原方案东区服务楼屋面建筑平面图

调整后东区服务楼屋面建筑平面图

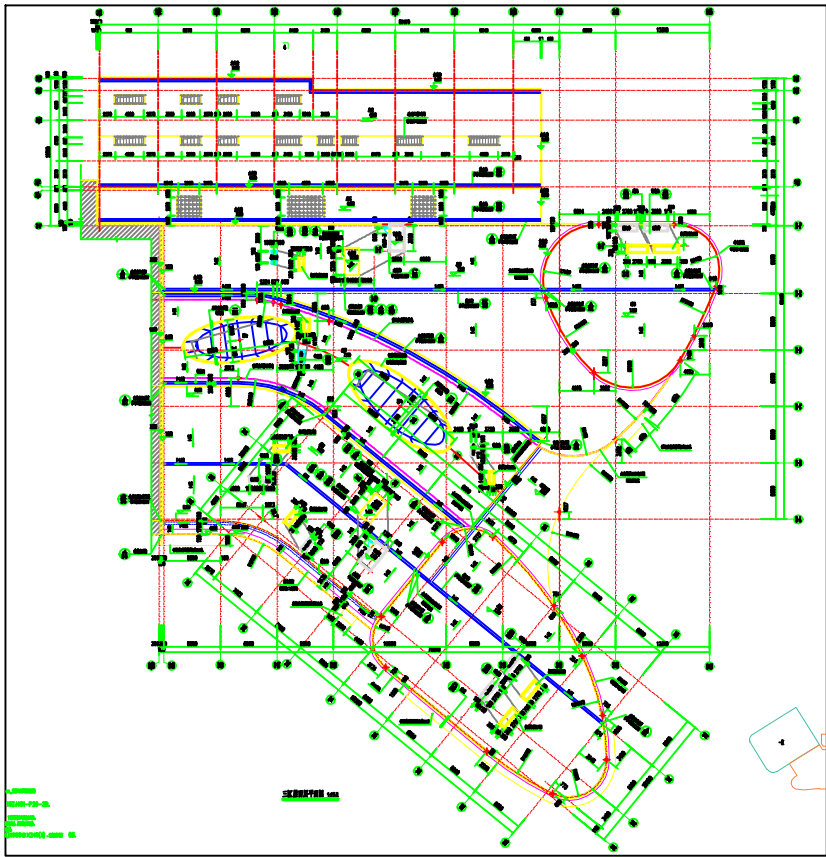
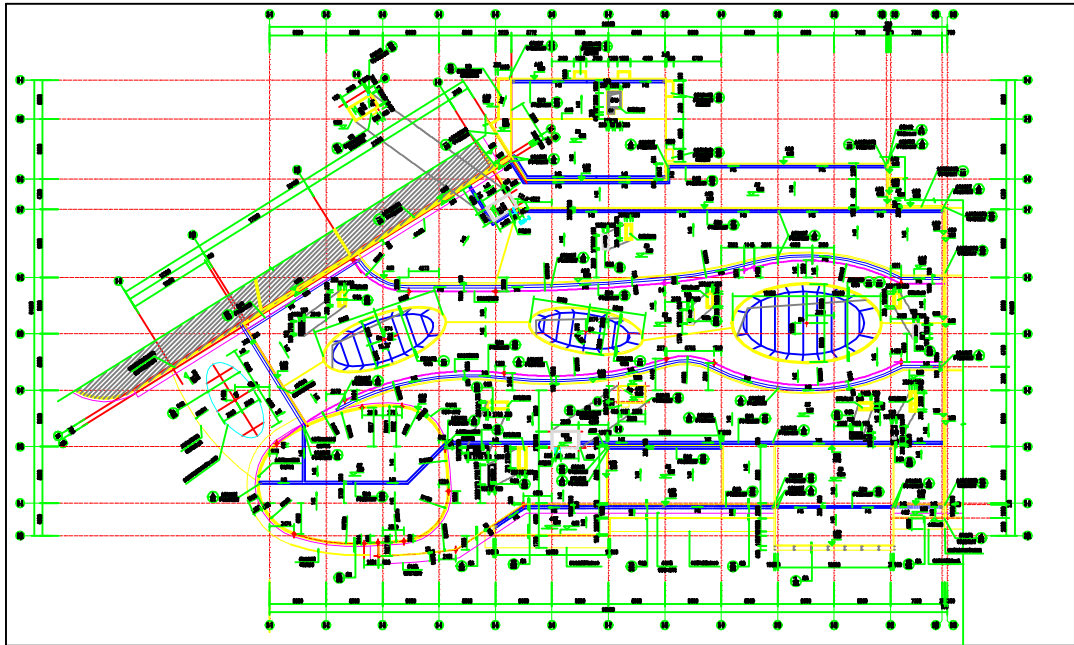
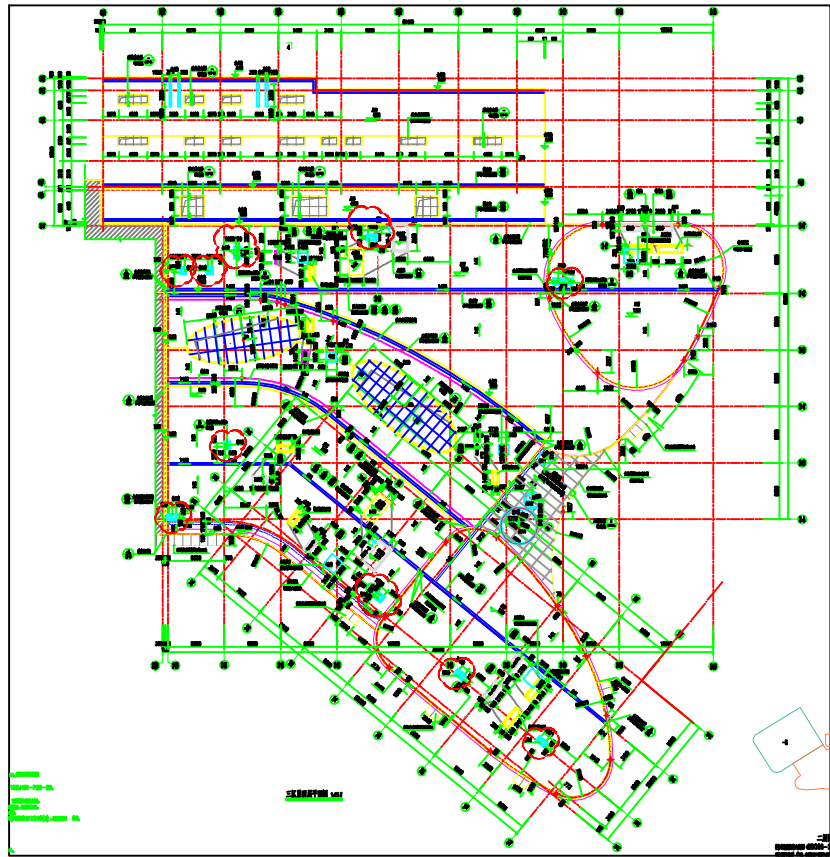
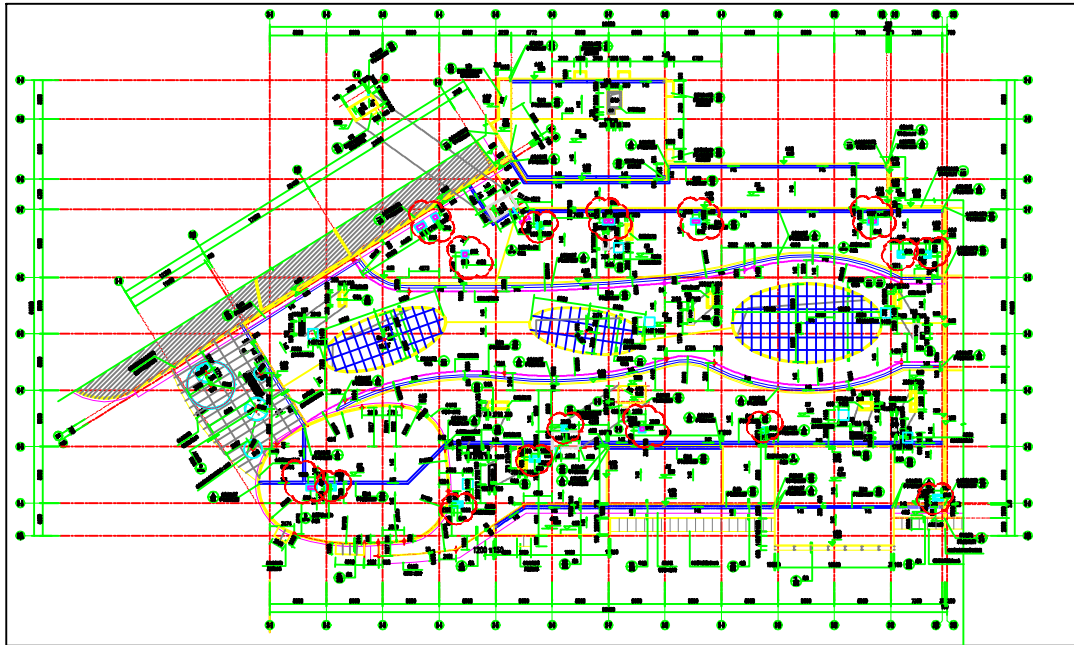
(红色云线圈出为增加补风井)
